1.1 ความเป็นมาของโครงการ

โครงการโรงไฟฟ้าหินกอง (ต่อไปนี้จะเรียกว่า “โครงการ”) ของบริษัท หินกองเพาเวอร์ จำกัด (ต่อไปนี้จะเรียกว่า “บริษัท”) ตั้งอยู่ที่หมู่ที่ 5 ตำบลหินกอง อำเภอเมืองราชบุรี จังหวัดราชบุรี เป็นโรงไฟฟ้าพลังความร้อนร่วม ซึ่งใช้ก๊าซธรรมชาติเป็นเชื้อเพลิงหลักและในกรณีฉุกเฉินใช้น้ำมันดีเซลเป็นเชื้อเพลิงเสริม มีกำลังการผลิตติดตั้งสูงสุด (Installed Capacity) 1,540 เมกะวัตต์ กำลังผลิตไฟฟ้าสูงสุด (Gross capacity) 1,520 เมกะวัตต์ และกำลังผลิตสุทธิ (Net capacity) 1,400 เมกะวัตต์ ซึ่งเป็นปริมาณไฟฟ้าที่จ่ายเข้าระบบโครงข่ายของการไฟฟ้าฝ่ายผลิตแห่งประเทศไทย (กฟผ.) ตามสัญญาซื้อขายไฟฟ้า โดยบริษัทฯ ได้นำเสนอรายงานการประเมินผลกระทบสิ่งแวดล้อมโครงการโรงไฟฟ้าหินกองต่อสำนักงานนโยบายและแผนทรัพยากรธรรมชาติและสิ่งแวดล้อม (สผ.) และได้รับการพิจารณาเห็นชอบจากคณะกรรมการผู้ชำนาญการพิจารณารายงานการวิเคราะห์ผลกระทบสิ่งแวดล้อม ตามหนังสือเลขที่ ทส 1010.7/9896 ลงวันที่ 29 กรกฎาคม พ.ศ. 2563 แสดงดัง**ภาคผนวก 1-1** ต่อมาโครงการได้ขอเปลี่ยนแปลงรายละเอียดโครงการในรายงานการประเมินผลกระทบสิ่งแวดล้อม โดยมีรายละเอียดความเป็นมาของการจัดทำรายงานฯ ที่เกี่ยวข้อง 3 ครั้ง ดังนี้

สำหรับการเปลี่ยนแปลงครั้งนี้ โครงการมีความประสงค์ที่จะก่อสร้างอาคารเก็บของเสีย (Waste Storage Building) ภายในขอบเขตโครงการ พร้อมทั้งปรับปร

รูปที่ 2.3.2-2 แบบแสดงอาคารเก็บของเสีย (Waste Storage Building) ภายหลังการเปลี่ยนแปลง

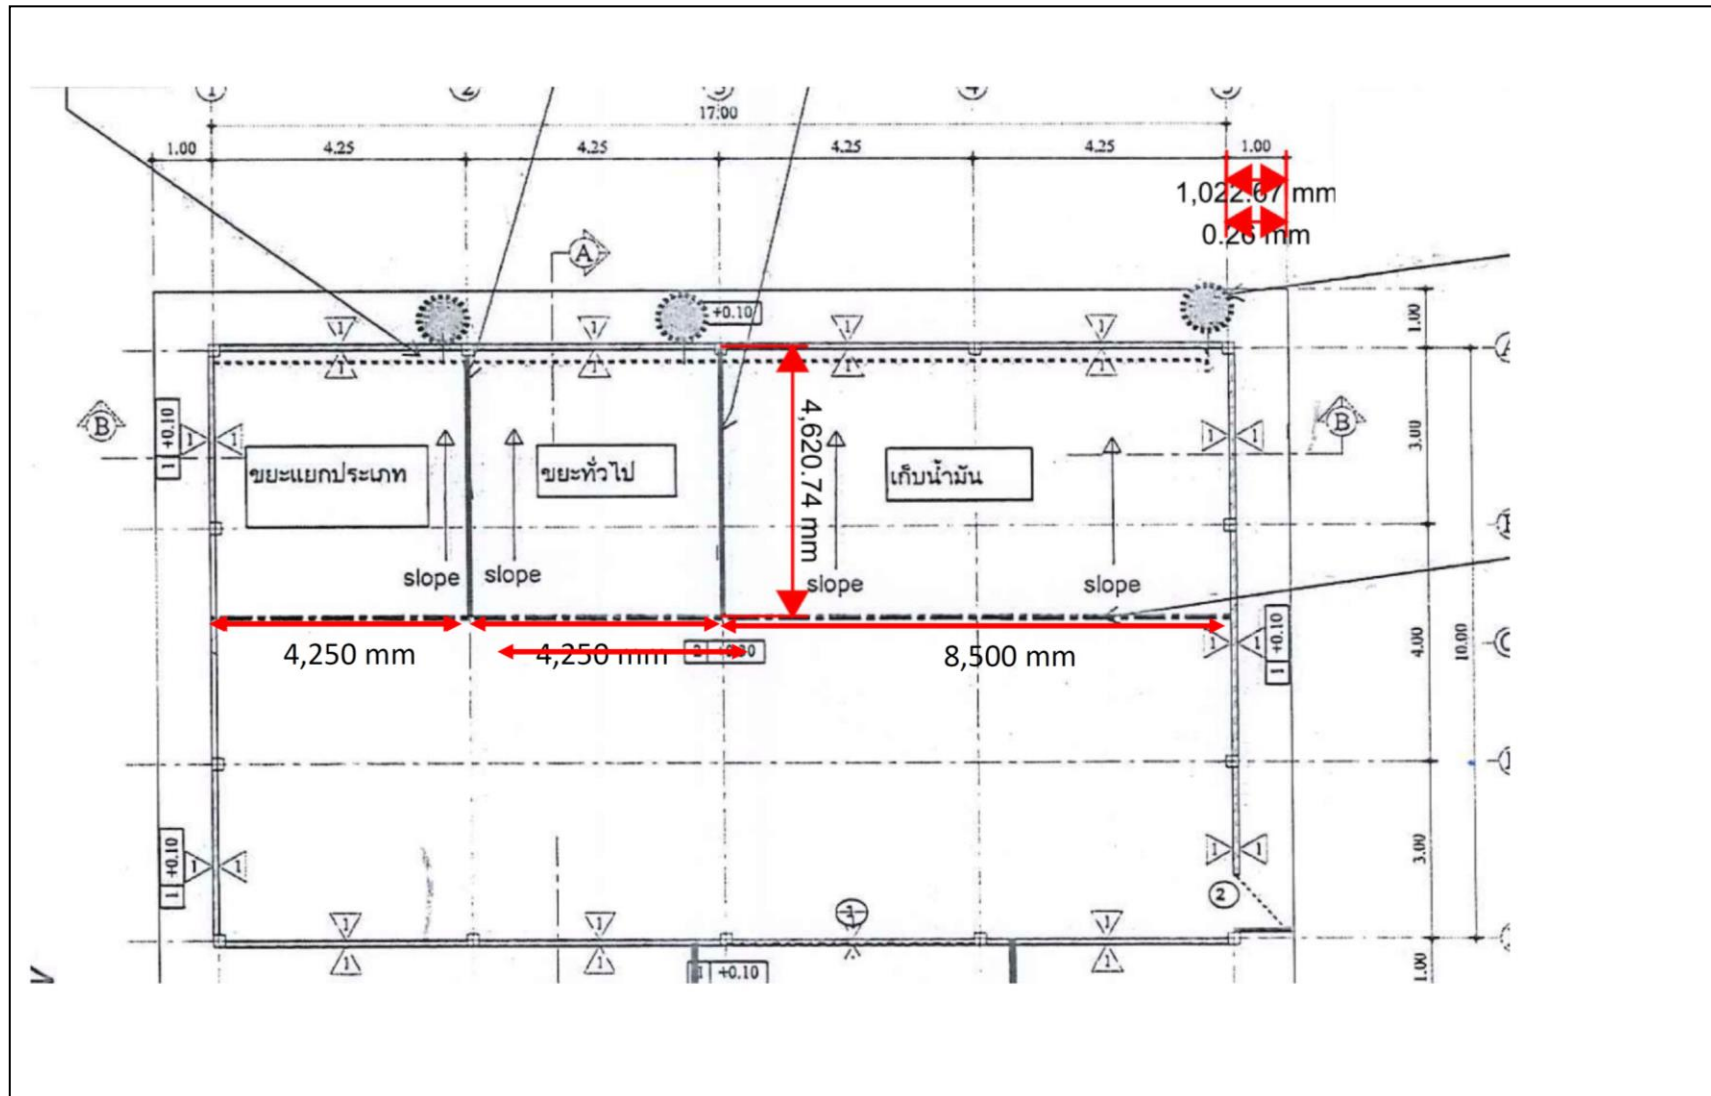
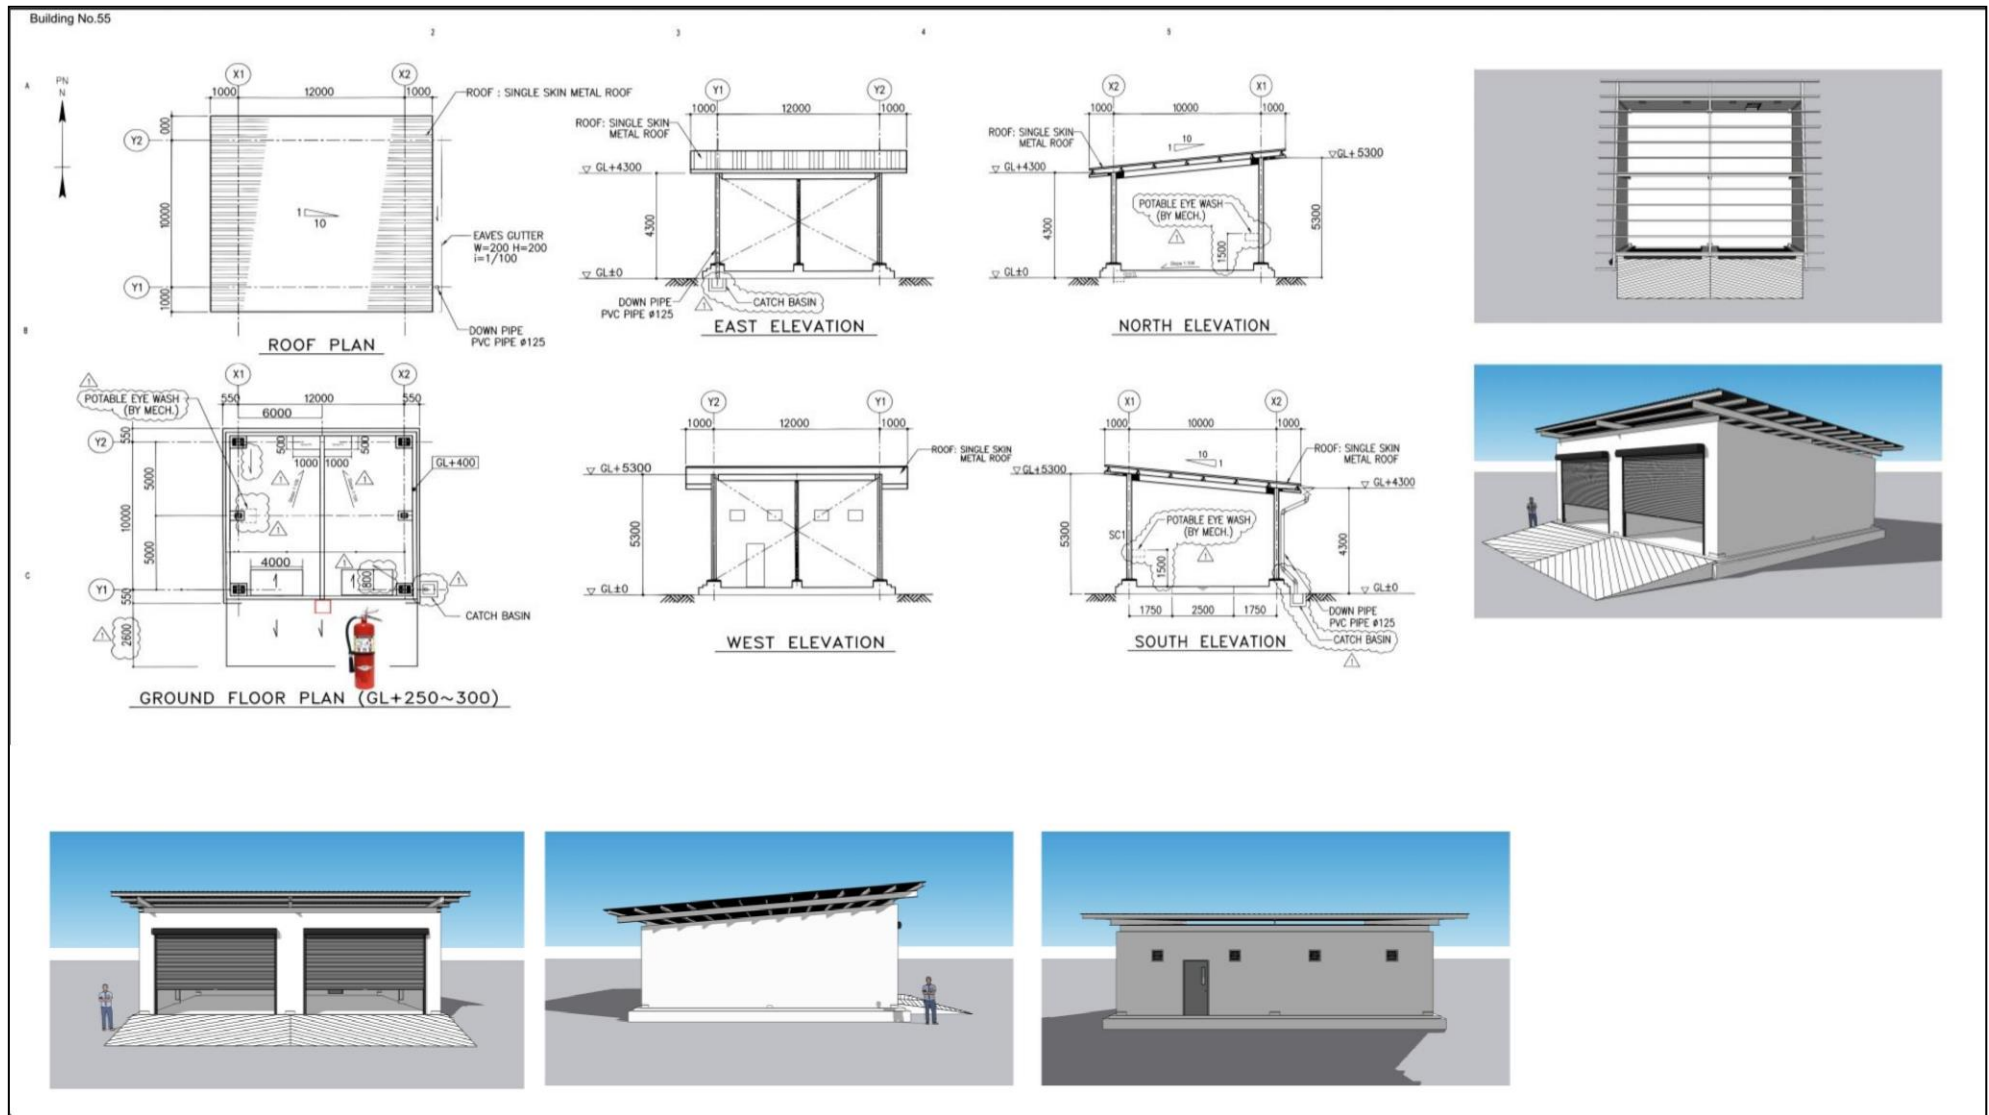
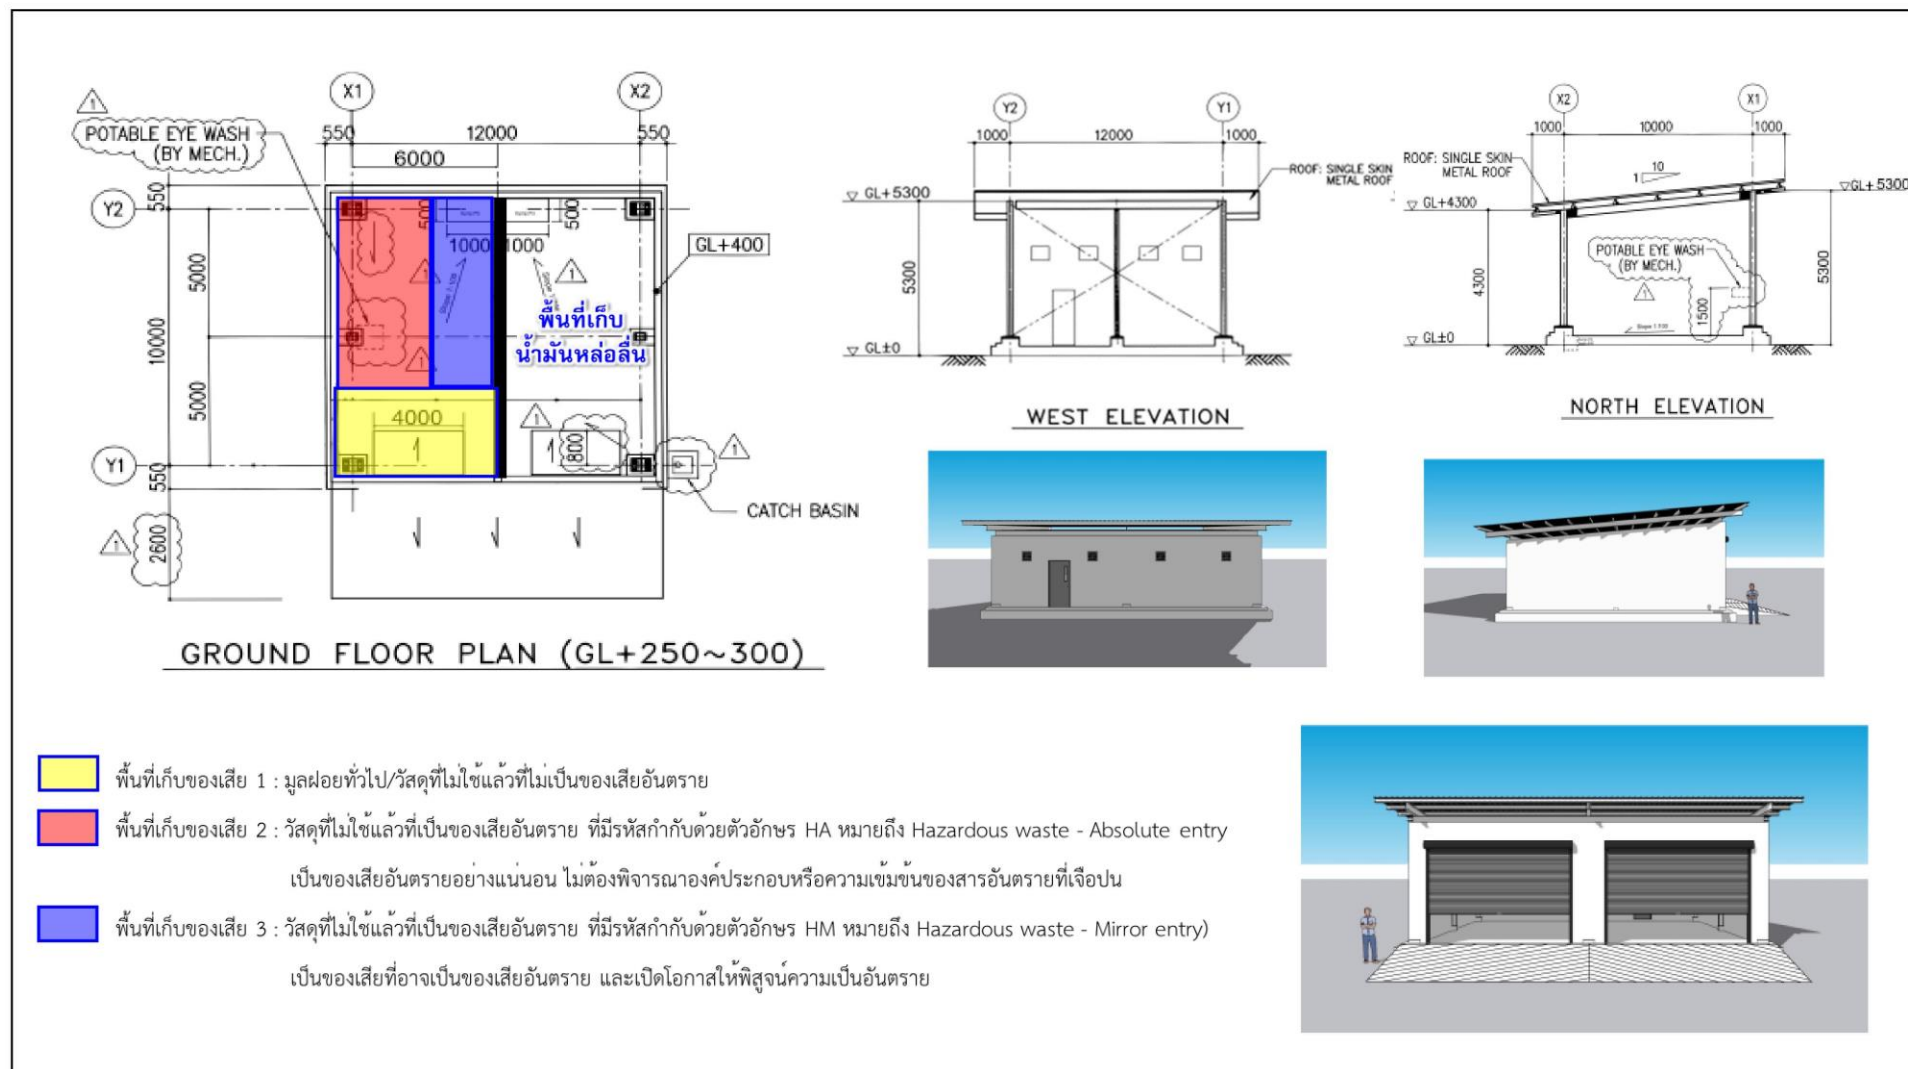
สำหรับพื้นที่จัดเก็บของเสีย/วัสดุที่ไม่ใช้แล้วของโครงการ ตามรายงาน EIA เดิม ระบุว่าใช้พื้นที่ในอาคารซ่อมบำรุง (Workshop) ซึ่งจะมีการจัดแบ่งพื้นที่ตามประเภทของกากของเสียออกเป็น 3 ส่วนสำหรับเก็บกากของเสียแต่ละประเภท เพื่อรวบรวม รอการนำส่งกำจัดจากกฎหมาย (รูปที่ 2.3.2-1)

อาคารเก็บของเสีย (Waste Storage Building) ของโครงการมีขนาดพื้นที่อาคาร 120 ตารางเมตร จำนวน 1 อาคาร ลักษณะอาคารมีผนังอาคารทั้ง 3 ด้าน (ด้านข้าง 2 ด้าน และด้านหลัง 1 ด้าน) ก่ออิฐฉาบปูนปิดทึบทั้ง 3 ด้าน และประตูทางเข้าด้านหน้าและประตูทางออกด้านหลัง (รายละเอียดดังรูปที่ 2.3.2-2) อีกทั้งโครงการได้ออกแบบคันกันสำหรับกักเก็บน้ำมันหล่อลื่นไว้ โดยความสูงคันคอนกรีตมีความจุในการรองรับกรณีหกรั่วไหลรองรับที่ 110% นอกจากนี้ โครงการมีบ่อ Sump pit ขนาด 1x0.5x0.4 เมตร ปริมาตรการกักเก็บ 0.2 ลูกบาศก์เมตร เพื่อรวบรวมน้ำทิ้งจากกิจกรรมต่าง ๆ ของอาคารเก็บของเสีย เช่น กรณีการหกรั่วไหลและการล้างทำความสะอาดพื้น เป็นต้น จากนั้นโครงการจะติดต่อให้หน่วยงานหรือบริษัทที่ได้ขึ้นทะเบียนกับกรมโรงงานอุตสาหกรรมมารับไปกำจัดทั้งหมดต่อไป

พื้นที่สำหรับจัดเก็บของเสีย/วัสดุที่ไม่ใช้แล้ว มีขนาดพื้นที่จัดเก็บประมาณ 60 ตารางเมตร โดยแบ่งออกเป็น 3 ส่วน สำหรับเก็บของเสีย/วัสดุที่ไม่ใช้แล้ว แต่ละประเภทที่เพื่อรวบรวมนำส่งกำจัด (รูปที่ 2.1.2-3) ซึ่งจำแนกได้ดังนี้
